**Till**  
Skärholmens stadsdelsnämnd

## **Förslag till detaljplan för område vid Sätra gård, del av Sätra 2:1 i stadsdelen Sätra, S-Dp 2016– 00337**

Svar på remiss.

Karta över planområdet med planområdet markerat i blått.

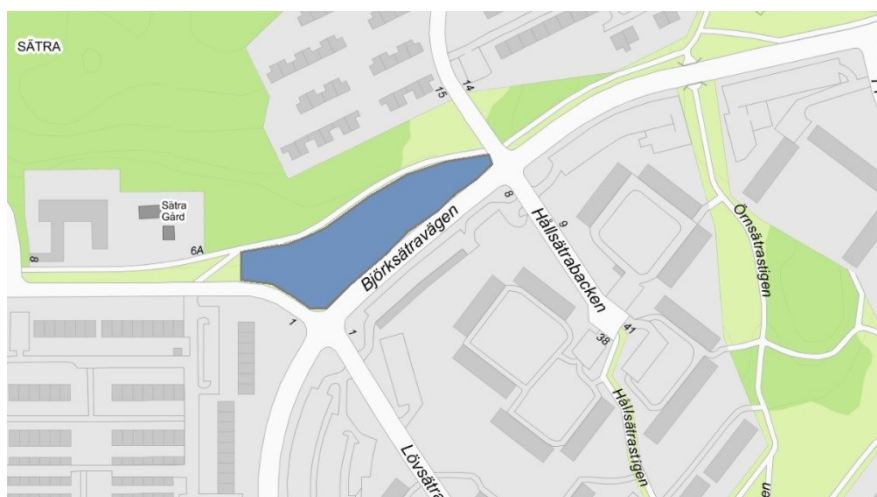
Förvaltningen ser generellt positivt på bebyggelseutvecklingen i området men håller inte med stadsbyggnadskontoret om att grönytan inte är lämplig för barns vistelse eller att den används relativt lite idag. Enligt förvaltningens kännedom, genom dialog med närboende, är ytan viktig framförallt för förskoleverksamheter i närområdet och för äldre invånare som inte klarar att ta sig till naturreservatet eller längre sträckor. Det framgår också av synpunkter som är lämnade under den tidiga dialog som genomfördes för Fokus Skärholmen under våren 2016. Till exempel säger en synpunktslämnare att ”Det här är en plats som många äldre som bor i närheten njuter så av att promenera längs. Om man inte orkar gå så långt är det här en plats som är tillgänglig för oss när vi behöver grönska och natur.” Flertalet andra är positiva till bebyggelse vilket också är relevant att lyfta i ärendet. Förvaltningen anser att det är en brist att resultatet av dialogen, eller den barnkonsekvensanalys som genomförts inom ramen för Fokus Skärholmen, inte är kommenterade i planärendet.

Förvaltningen ställer sig frågande till varför en angöringsgata är planerad längs med parkvägen, istället för att försöka behålla värdet av den gröna promenaden och placera bilar längs med Björksåtravägen. Dels med anledning av ovanstående resonemang om grön promenad och motionsspår, och dels för att principen att anlägga en väg så att hela bostadsområdet är inringat av vägar istället för att ha en sida mot naturområdet inte framstår som försvarbar. Förvaltningen anser att planerna bör revideras och parkvägen bevaras i en grön miljö. För övrigt anser förvaltningen att hanteringen av parkeringsplatser för cykel och bil har
